## Wg rozdzielnika

### dotyczy: postępowania prowadzonego w trybie przetargu nieograniczonego na „Budowę remizy strażackiej w Jaworzynie Śląskiej” – przyłącza wodno kanalizacyjne

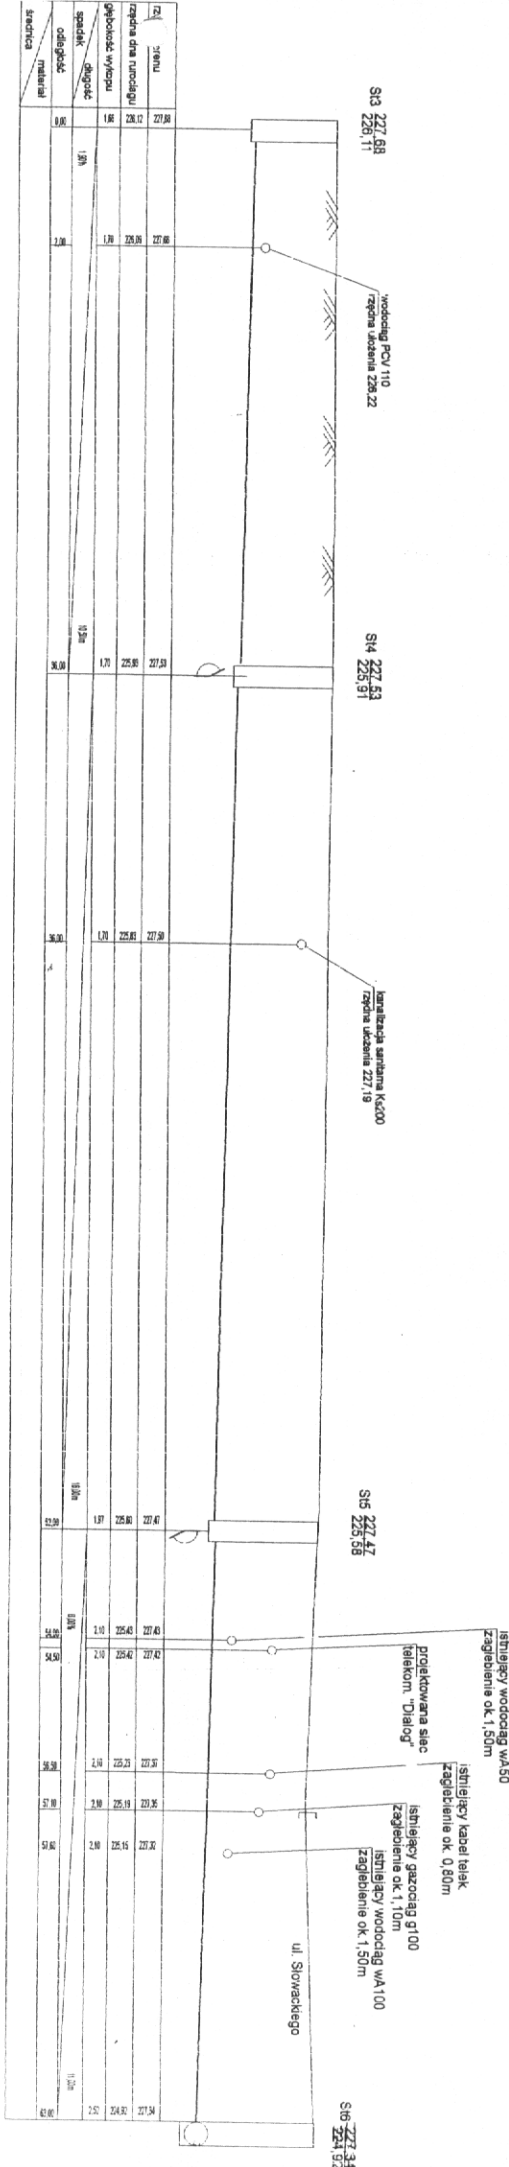
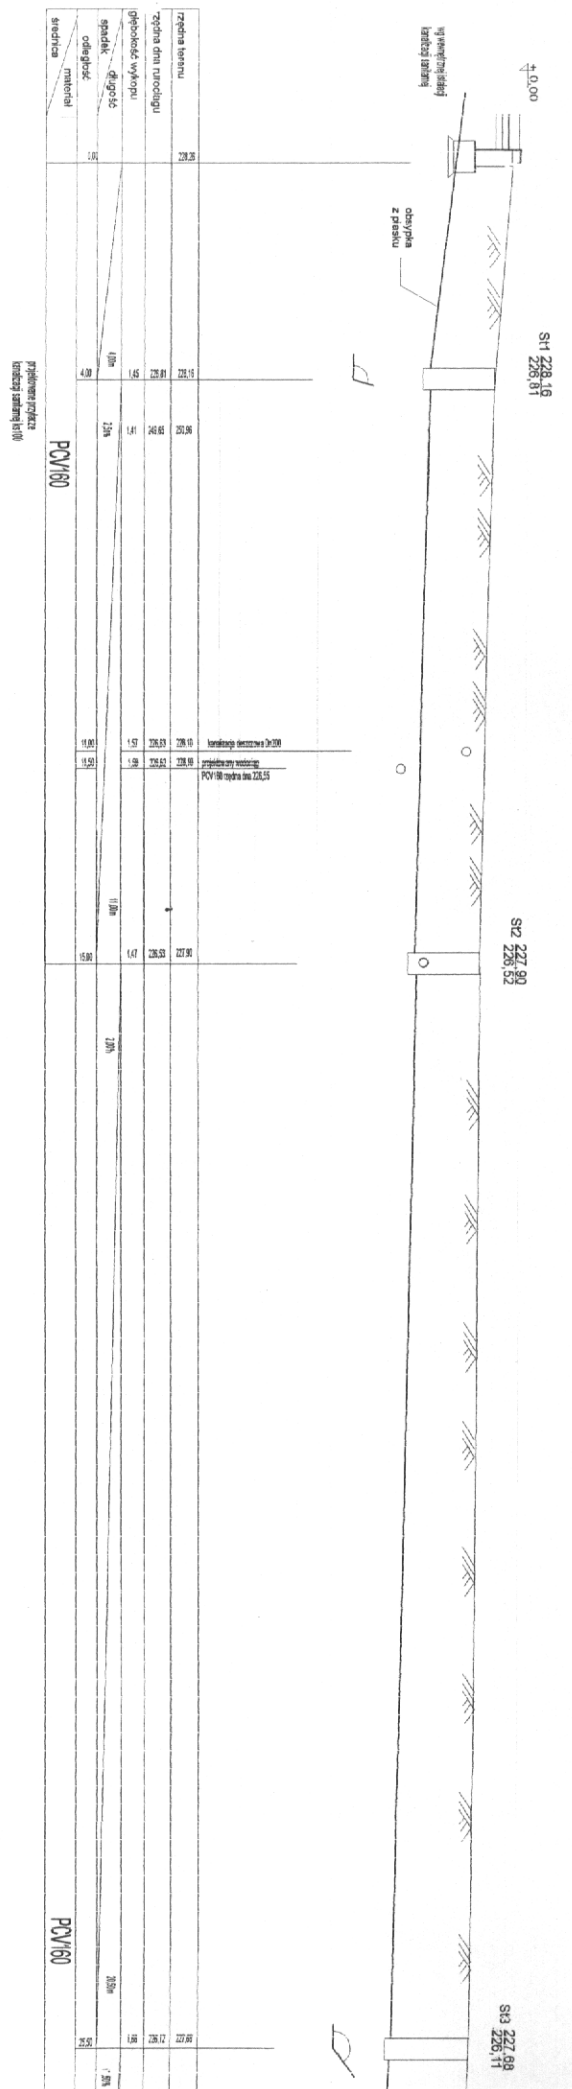
„uzupełnienie jej w zakresie profilu kanalizacji sanitarnej etap I i etap II; brak tych rysunków uniemożliwia weryfikację długości oraz zagłębienia odcinków KS i właściwą wycenę”

W załączeniu profil kanalizacji sanitarnej.
